Mission régionale d'autorité environnementale
OCCITANIE

**Avis sur la création d'un parc photovoltaïque au sol
- commune de Lannemezan lieu-dit : « *Las Houtjades* » -
(Hautes-Pyrénées)**

N°Saisine : 007594/A P

Avis émis le 3 décembre 2025

Figure 2 : Plan de masse du projet – extrait de l'étude d'impact

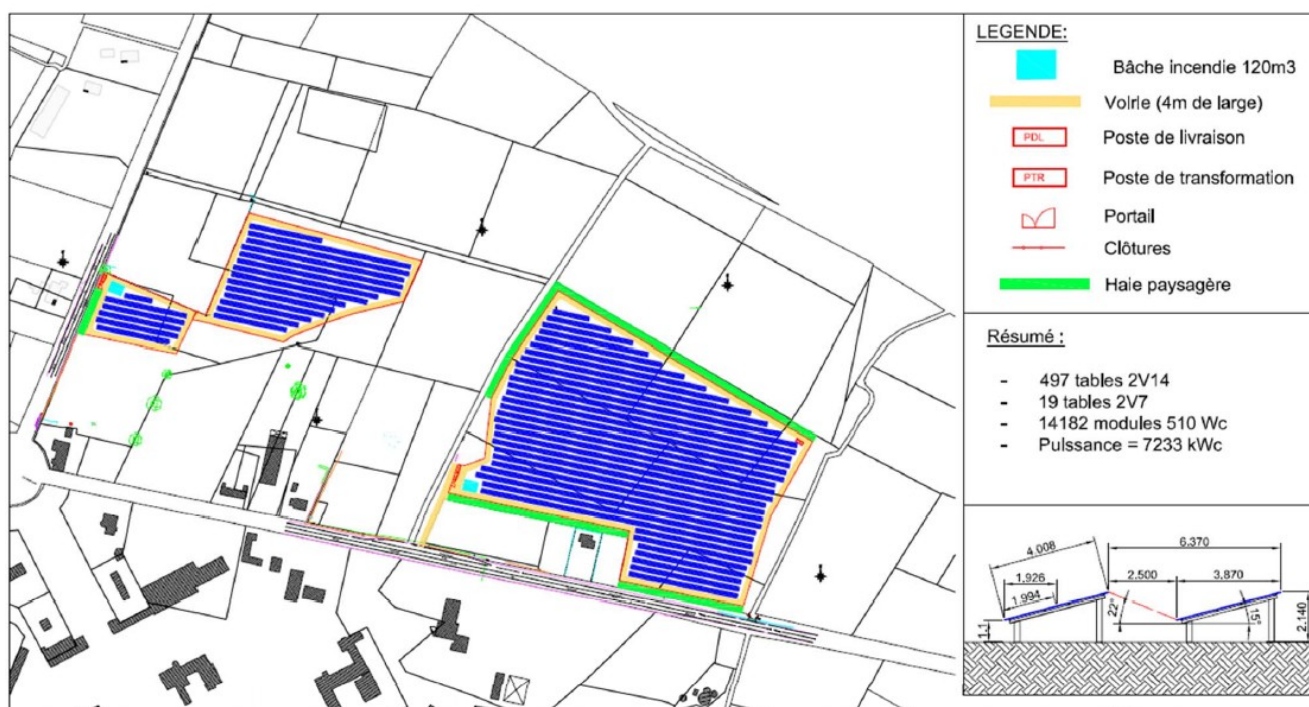
La variante n° 2 propose deux îlots, l'îlot à l'est s'éloigne un peu des zones humides, mais pas suffisamment pour ne pas en bouleverser leur alimentation hydraulique.

L'étude d'impact ne présente pas de description ni d'analyse des conséquences des travaux préparatoires, des ouvrages et des différents équipements solaires sur les zones humides. La MRAe considère que les impacts ne se limiteront pas à la zone d'implantation et que les opérations sur les zones limitrophes durant la phase de travaux doivent être prises en compte (impacts indirects lors de la construction du parc comme l'enfouissement des câbles électriques, les mouvements de terre, la circulation des engins mécaniques sur des habitats humides). L'étude d'impact doit également être complétée par une analyse des impacts sur les fonctionnalités hydrauliques des zones humides. La MRAe estime que le projet est susceptible d'avoir des impacts modérés sur certaines parties de zones humides et qu'un évitement doit être proposé.

La MRAe recommande un évitement strict de la totalité des zones humides et des milieux voisins afin de ne pas impacter leur fonctionnement hydraulique.
